WERKPLAATS- BULLETIN

BETR	PRODUKT
Koppeling	P
1800 E	GROEP
1970	41
DATUM	NO
november 1974	19

Monteren van een zwaardere koppelingsvork

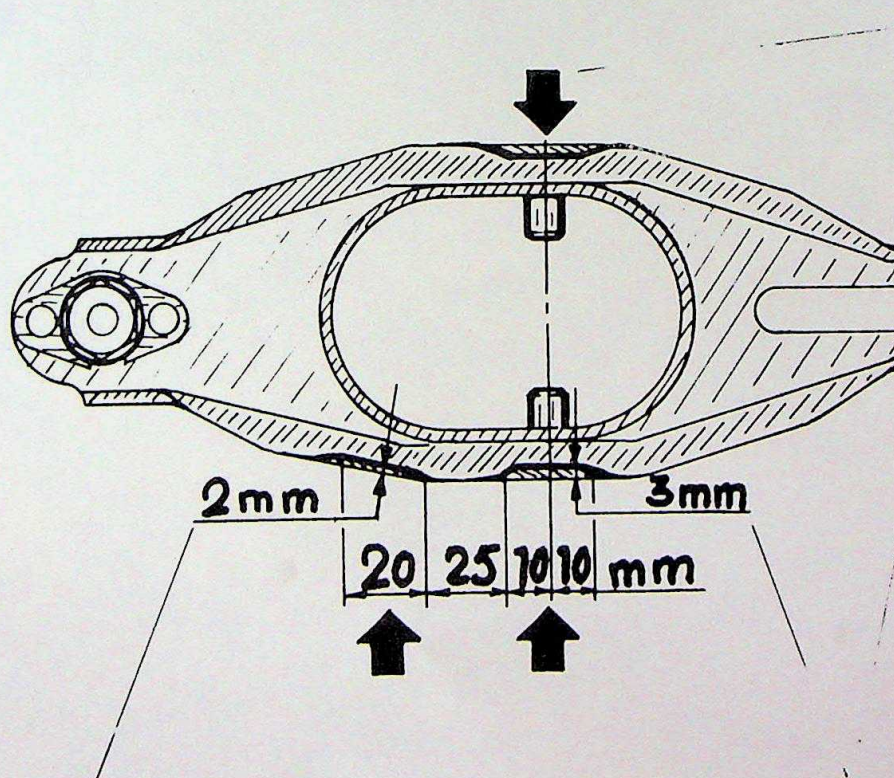
Koppelingsvork 677 431 is vervangen door een zwaardere uitvoering P/N 1212 189 - 3.

Wanneer deze vork in het 1970 model 1800 E wordt gemonteerd (van chassis no. 30001-32799) moet deze vork als volgt worden gemodificeerd.

Slijp 2 mm af van de boven-
zijde. Slijp $\frac{3}{4}$ " langs de
vork, beginnend 1,37" vanaf
het hart van de pen.

Slijp 3 mm af van beide zijden.
Begin bij het hart van de pen
en slijp $\frac{3}{8}$ " buitenwaarts
aan beide zijden.
